**Větrný park 6 VTE
Moravsko - Třebovsko**

Příloha 9

Vypořádání připomínek ze závěru zjišťovacího řízení

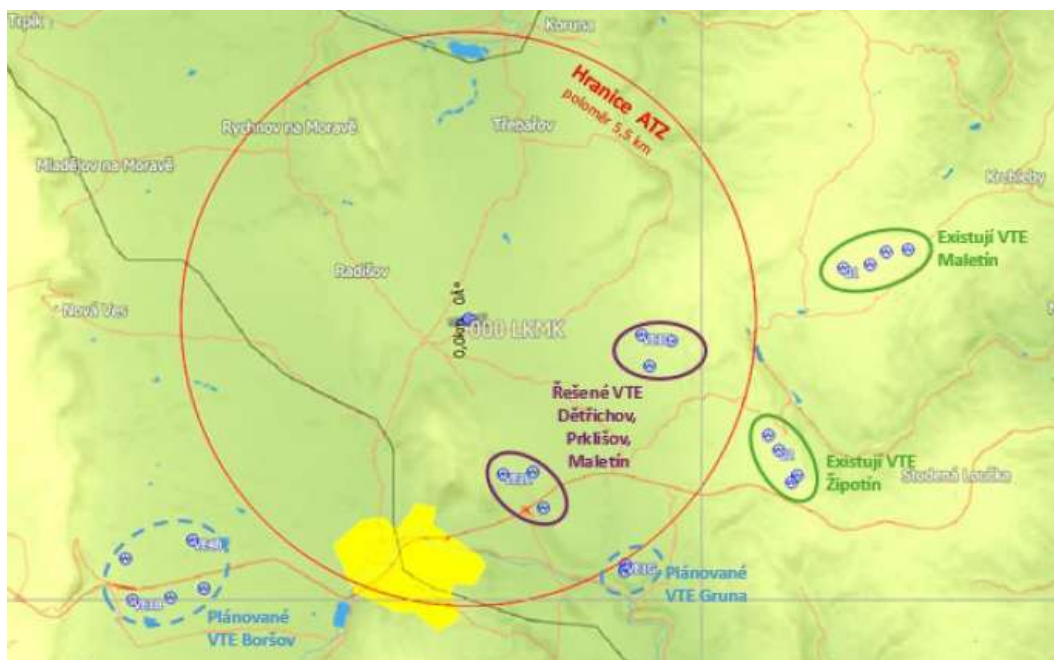
13e) 1 VTE leží 70 m hned vedle NRBK K93, listy rotorů budou zasahovat nad NRBK a působit rušivě na živočichy. Takto malá vzdálenost představuje významné riziko narušení funkčnosti tohoto prvku územního systému ekologické stability. Rotory větrné elektrárny svým rozsahem zasahují nad území biokoridoru, což může mít rušivý efekt na pohyb živočichů využívajících tento migrační koridor. Biokoridory přitom slouží k zajištění prostupnosti krajiny a migrace druhů, a jakýkoliv zásah do jejich funkce může vést k fragmentaci populací a omezení jejich přirozeného pohybu. Požadujeme posouzení vlivu záměru na funkčnost NRBK K93, vyhodnocení rušivých vlivů včetně přesahu rotorů nad biokoridor a zvážení posunutí nebo vyloučení této konkrétní větrné elektrárny z návrhu.

Vypořádání: Lze odkázat na vypořádání pod bodem 6) této přílohy.

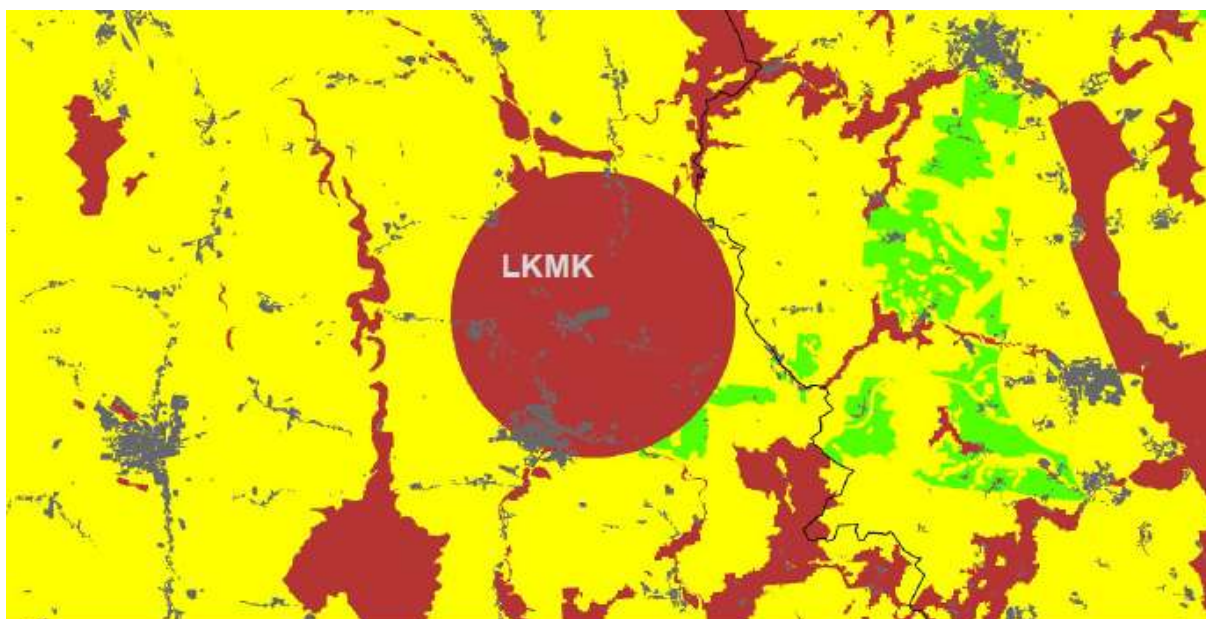
14j) Další výstavba VTE – nejde o konečný stav. Oznamovatel Větrného parku 6 VTE plánuje také další výstavbu v lokalitě Moravská Třebová. Jedná se o minimálně 6 dalších VTE v lokalitách obcí Gruna Boršov – viz jeho veřejná vystoupení a vydaná stanovisky Úřadu pro civilní letectví. Z jeho podání není zřejmé, zda a jakým způsobem se bude vyvíjet výstavba Větrného parku Moravsko – Třebovsko. To je podstatné s ohledem na skutečnost, že v okolí je již postaveno několik větrných parků (Žipotín, Maletín, Anenská Studánka).

V daném případě je v rozporu s předchozími záměry investorem předkládán pouze projekt Větrného parku 6 VTE. Zřejmě proto, aby byly eliminovány dopady posouzení všech zamýšlených VTE, které najednou by již představovaly zcela nestravitelné sousto.

Rozkouskování záměru do jednotlivých klastrů pak vede k tomu, že v rámci posouzení dochází k posuzování izolovaných dopadů a menších měřítek těchto impaktů než z globálního pohledu. Ze strany oznamovatele jde o salámovou metodu, kdy se celý problém rozkouskuje na jednotlivá kolečka salámu.
